Front View

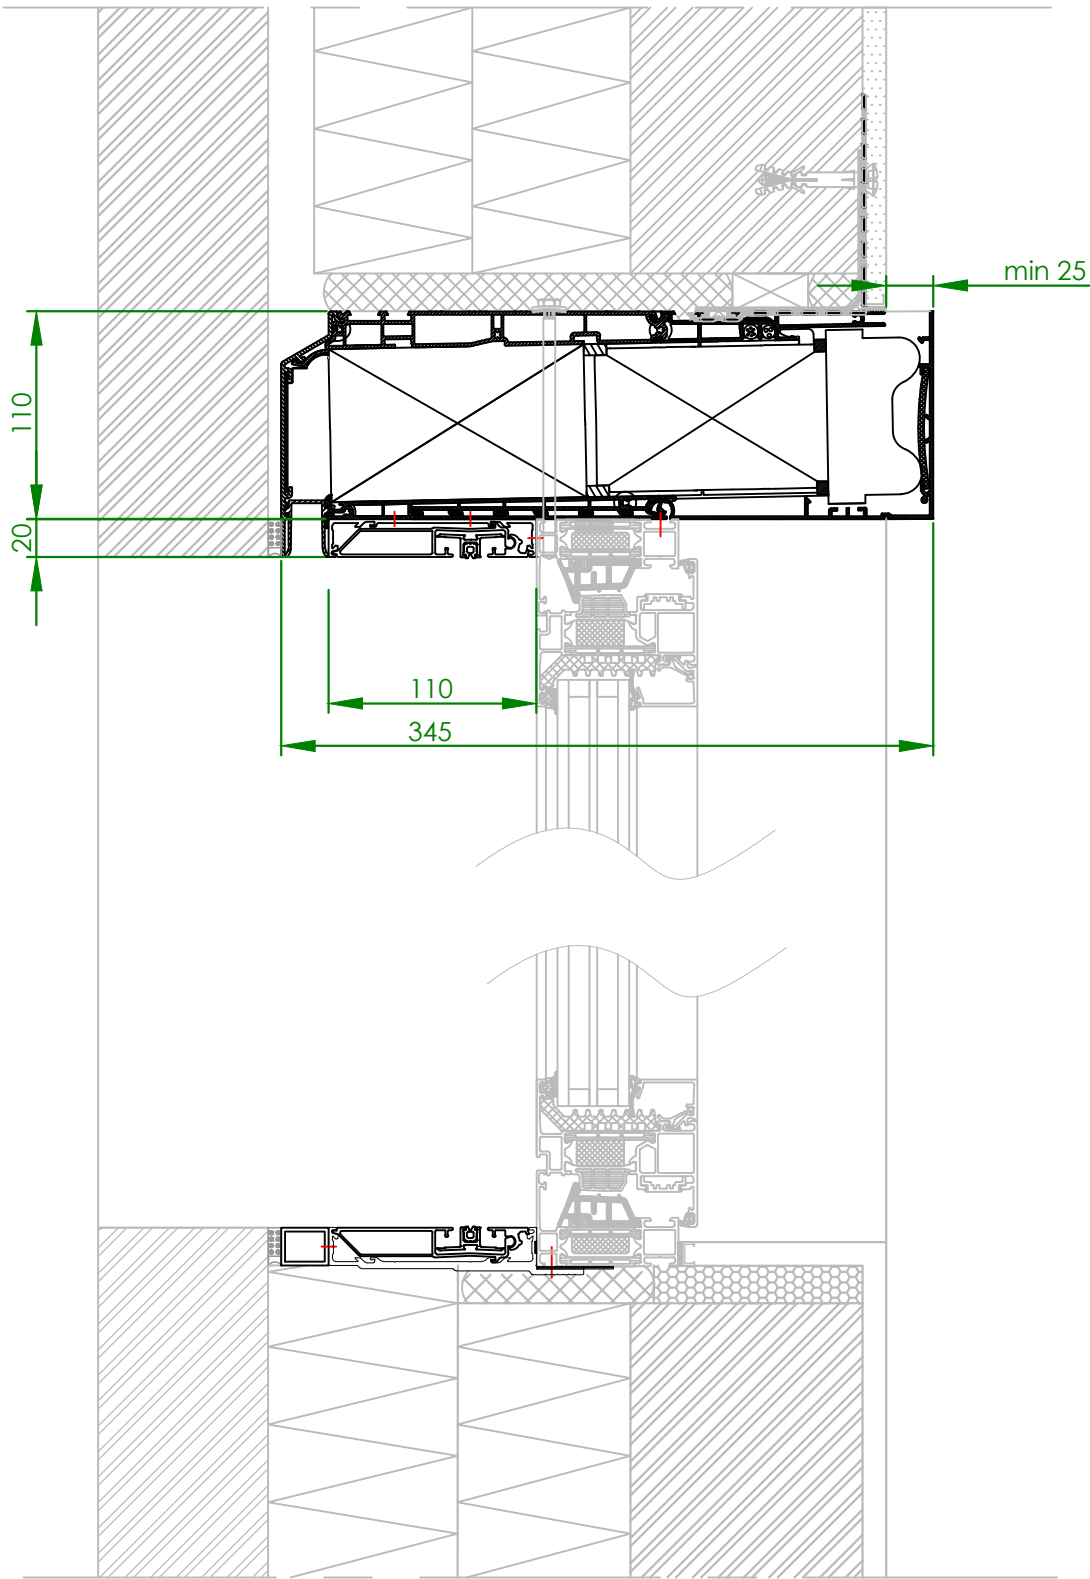
Pleisterwerk mag niet
te dicht komen tegen profiel.
moet open kunnen draaien
